Endring i konsesjon Øygardskabelen 2

Statnett SF søker endring i konsesjon for Øygardskabelen 2, ref. 202118856-30.

Figur 1 Utsnitt fra kart ved ny muffestasjon ved Blomøy, lagt ved detaljplan godkjent desember 2023.

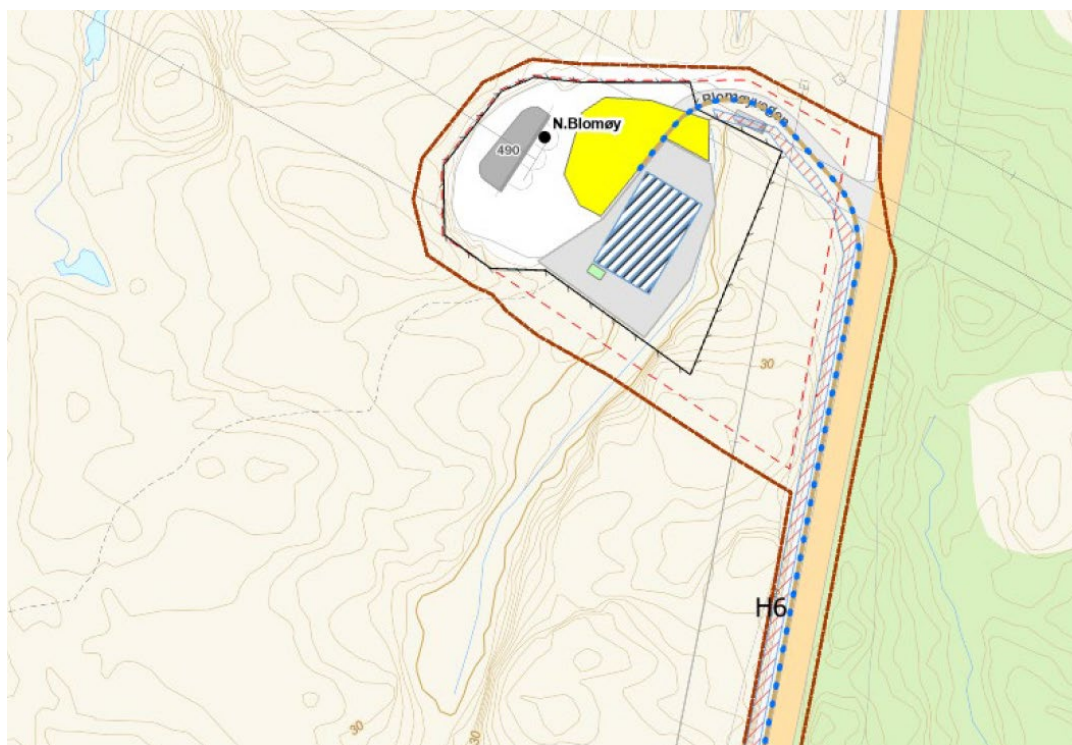
Statnett søker om utvidelse av stasjonsområdet og inngjerding av arealet. Figur 1 viser utsnitt fra kartet i detaljplanen som ble godkjent desember 2023. Figur 2 viser kart av den planlagte utvidelsen ved stasjonen det nå søkes om.

Det var fra starten planlagt å utvide dagens gjerde rundt stasjonen (se Figur 1, Figur 2), men det ble ikke poengtert i konsesjonssøknaden, og dermed ikke inkludert i konsesjonen. Etter kraftberedskapsforskriften § 5-1 gjelder sikringsplikten for alle Statnetts anlegg. I prosjektets ROS-analyse ble det besluttet at området sikres med gjerde, pga. fare for alvorlige hendelser dersom tredjeparter går inn i anlegget. Dette er også standard for Statnetts muffestasjoner, hvor gjerdekonstruksjonen er som et stasjonsgjerde. Det søkes derfor også om å sette opp gjerde rundt den nye delen av muffestasjonen. Det eksisterende muffeanlegget på stedet er inngjerdet.

Eksisterende areal som er inngjerdet og opparbeidet ved Nordre Blomøy stasjon er ca. 2060 m². Det omsøkte tiltaket fører til at 1230 m² blir inngjerdet i tillegg, for et inngjerdet totalareal på ca. 3290 m² (Tabell 1). Disse arealene vil ikke være tilgjengelige til beiting eller annen skjøtsel etter tiltaket er utført. Gitt det store arealet med kystlynghei i området mener Statnett at konsekvensen er liten.

Figur 3 Flyfoto fra øverst venstre -1962, øverst til høyre – 2004, nederst til venstre – 2009 og nederst til høyre – 2023.

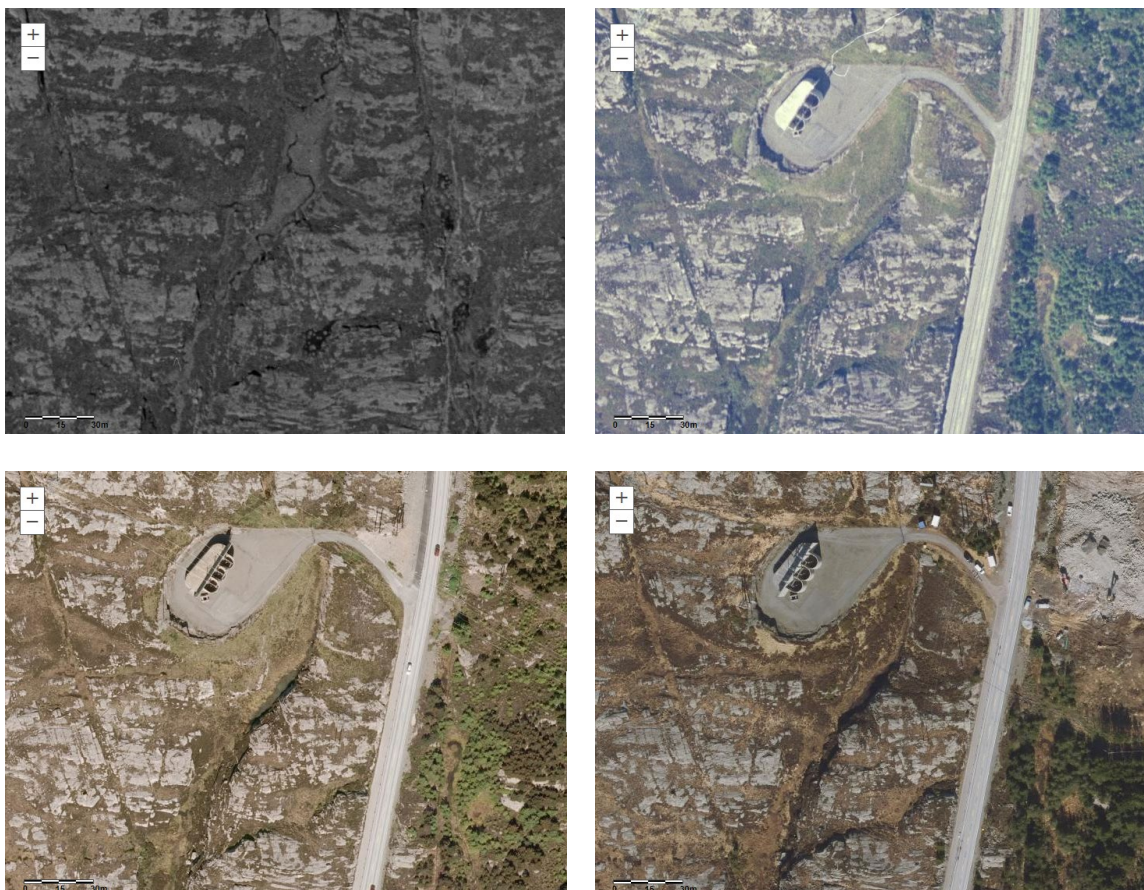
Bekken ligger i rør under dagens tilkomstvei til eksisterende muffeanlegg. Ut fra flyfoto fra 1962 (Norge i bilder) er bekken flyttet østover i forbindelse med etableringen av dagens muffeanlegg. I 1962 ser det ut som det var en meanderende bekk i myr i området i stedet for et vannspeil (Figur 3). På tilgjengelige flyfoto etter dette, altså etter bygging av dagens muffeanlegg, er bekken lagt mot berget på østsiden av området. Dagens muffeanlegg med tilkomstvei ble konsesjonsgitt i 1993.

Figur 5 Kart med endring av opparbeidet område og stasjonsgjerde vist.

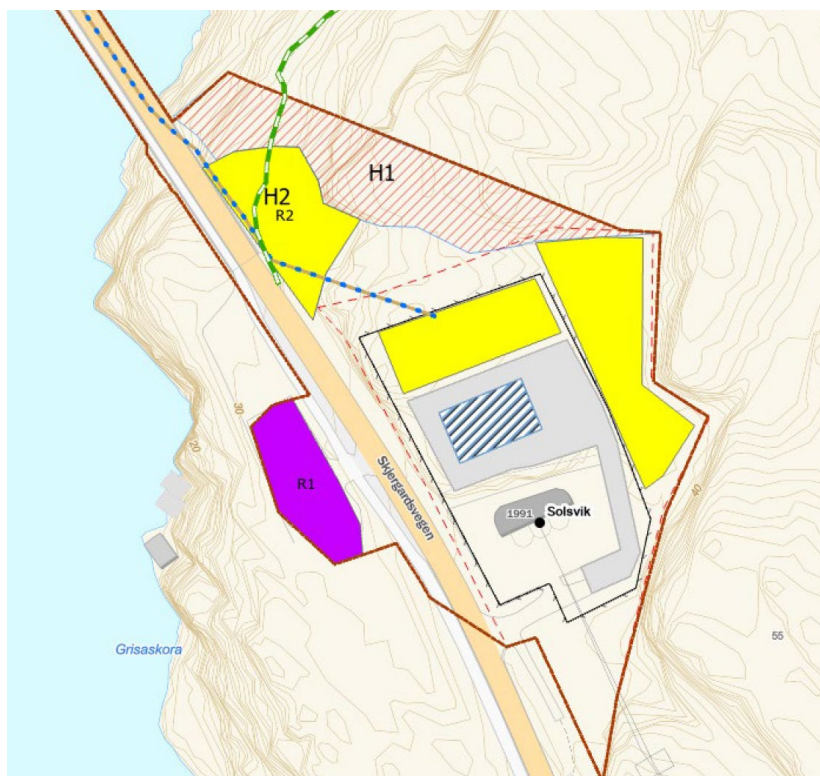
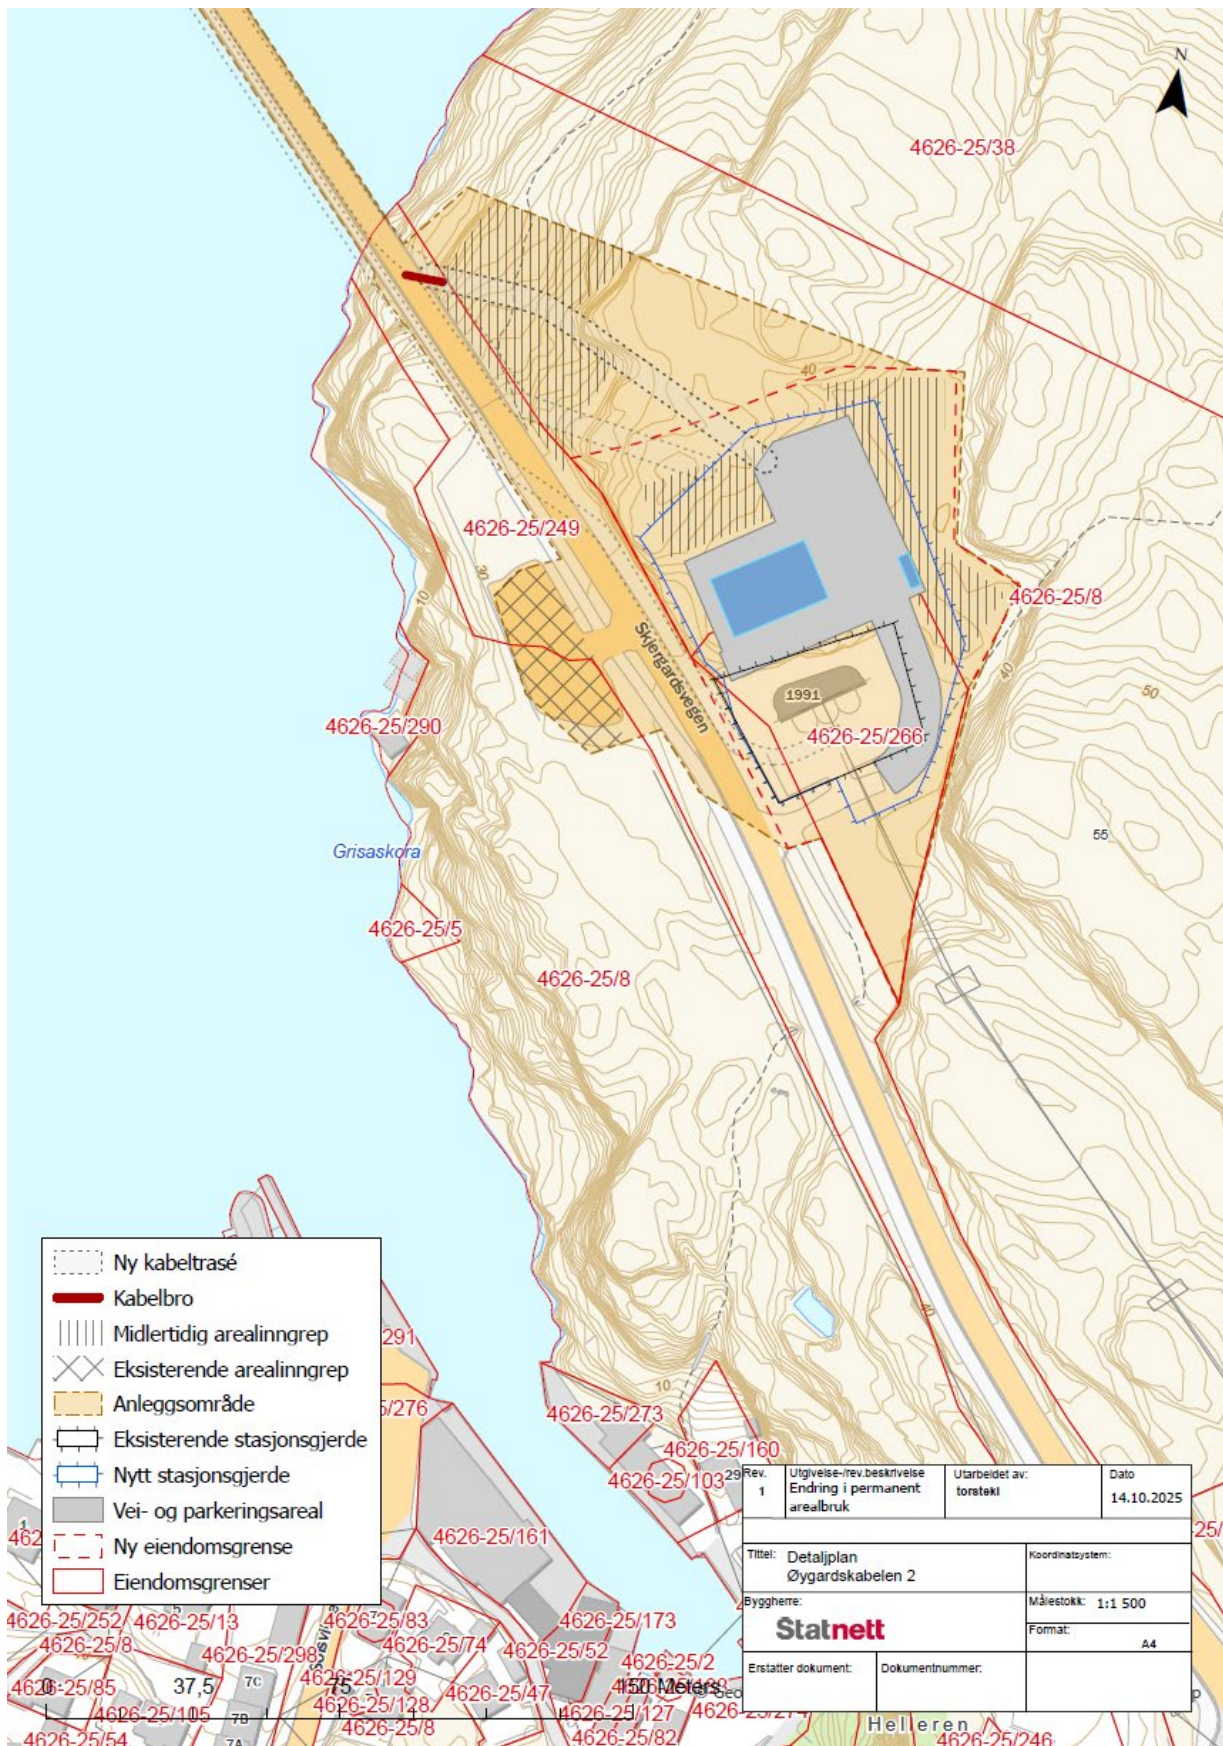
Statnett søker om utvidelse av stasjonsområdet og inngjerding av arealet. Figur 4 viser utsnitt fra kartet i detaljplanen som ble godkjent desember 2023. Figur 5 viser kart av den planlagte utvidelse av stasjonsområdet det nå søkes om.

Som ved Nordre Blomøy var det planlagt å utvide dagens gjerde rundt stasjonen (se Figur 4 og Figur 5), men det ble ikke poengtert i konsesjonssøknaden, og dermed ikke ble inkludert i konsesjonen. Etter kraftberedskapsforskriften § 5-1 gjelder sikringsplikten for alle Statnetts anlegg. I prosjektets ROS-analyse ble det besluttet at området sikres med gjerde, pga. fare for alvorlige hendelser dersom tredjeparter går inn i anlegget. Dette er også standard for Statnetts muffestasjoner, hvor gjerdekonstruksjonen er som et stasjonsgjerde. Det søkes derfor også om å sette opp gjerde rundt den nye delen av muffestasjonen. Det eksisterende muffeanlegget på stedet er inngjerdet.

Eksisterende areal som er inngjerdet ved Solsvik stasjon er ca. 1500 m². Det omsøkte tiltaket fører til at ca. 4160 m² blir inngjerdet i tillegg, for totalt 5660 m² inngjerdet areal (Tabell 2). 3565 m² av det nye arealet som inngjerdet ligger i området registrert som kystlynghei. Disse arealene vil ikke være tilgjengelige til beiting eller annen skjøtsel etter tiltaket er utført. Området er en del av en større registrering av kystlynghei (Kobbadalsfjellet), kartlagt i 2018, med moderat lokalitetskvalitet og et samlet areal på 640 daa. Tiltakets påvirkning på naturtypen vurderes av Statnett som liten.
